Zapytanie publiczne numer IZP.271.1.32.2026

na roboty budowlane pn.: ***Dostawa i montaż instalacji fotowoltaicznej wraz z magazynem energii na budynku użyteczności publicznej – ul. M.N Mysłowskiego 11 w Brzostku***

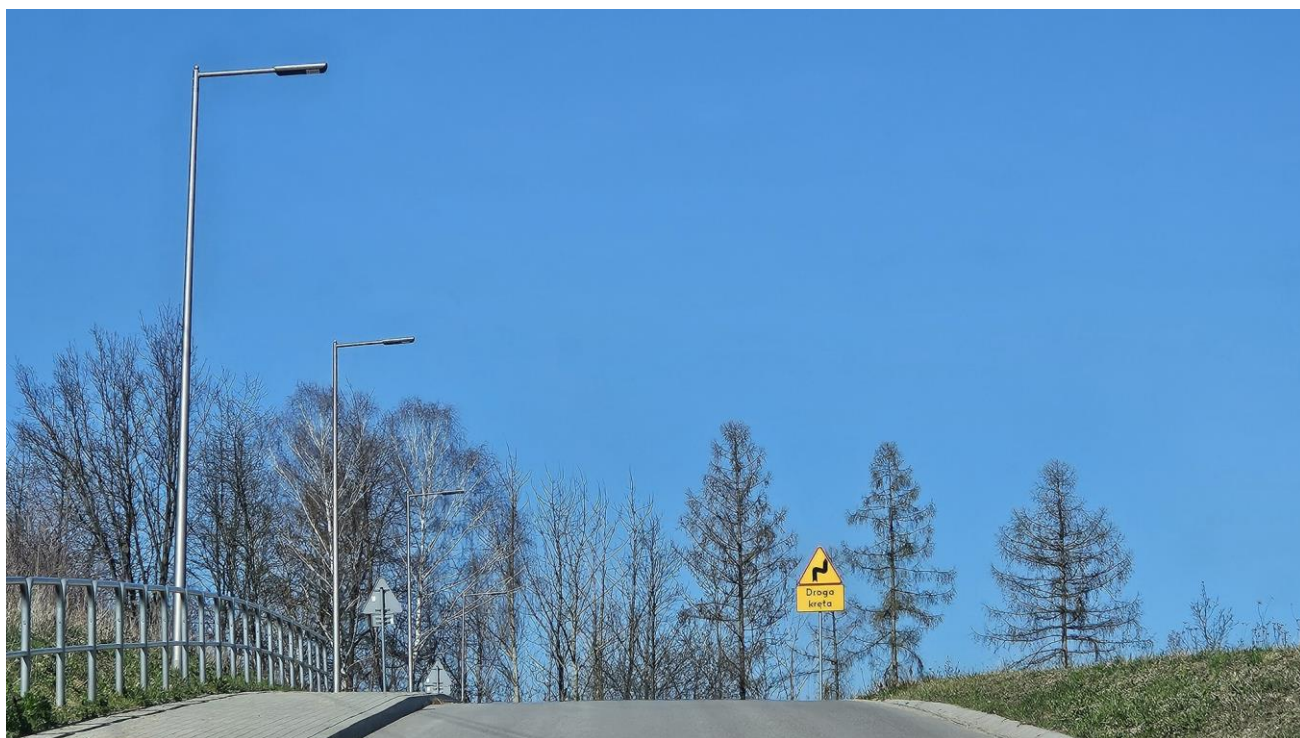
12. Które oznaczenie należy zamieścić na kopercie wobec błędnego odwołania do PFU?
